再処理施設、廃棄物管理施設、MOX燃料加工施設  
再処理設備本体用安全冷却水系冷却塔Aの新設に伴う  
基礎地盤及び周辺斜面の安定性評価について

令和2年1月31日

日本原燃株式会社

# 基礎地盤に係るコメント内容

I-I断面解析モデル

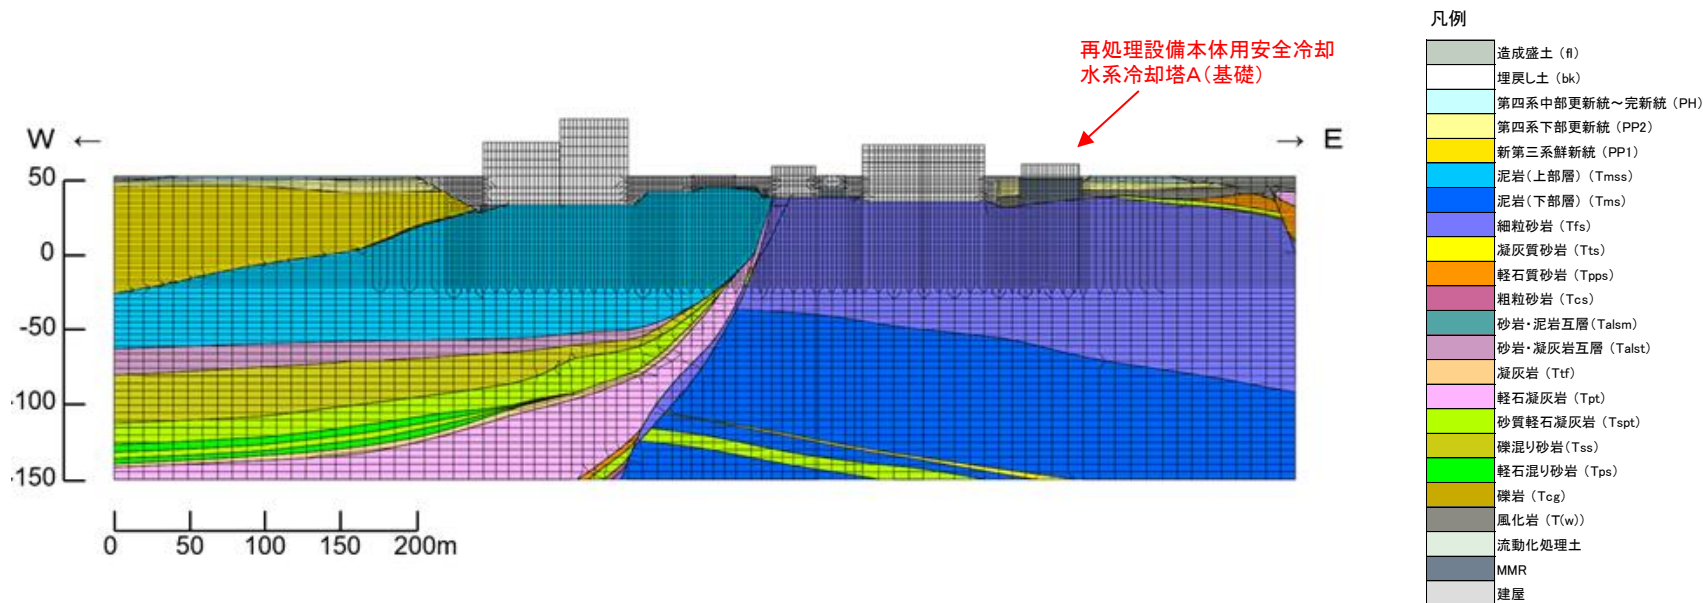
日付	審査会合・ ヒアリング・ 面談	コメント内容	
2019.12.20	第325回 審査会合 (出戸西方断層)	基 礎 地 盤	プラント側の再処理設備の安全冷却水系の冷却塔の移設に関連した基礎地盤及び 周辺斜面の安定性評価について、審査会合で説明すること。

I-I断面の解析モデルに再処理設備本体用安全冷却水系冷却塔A(基礎)を追加し、要素分割図を作成した。なお、再処理設備本体用安全冷却水系冷却塔Aのモデル化にあたっては、これまでの建屋のモデル化の考え方にに基づき作成し、また、解析用地盤物性値は、これまでのものを用いて解析を行った。
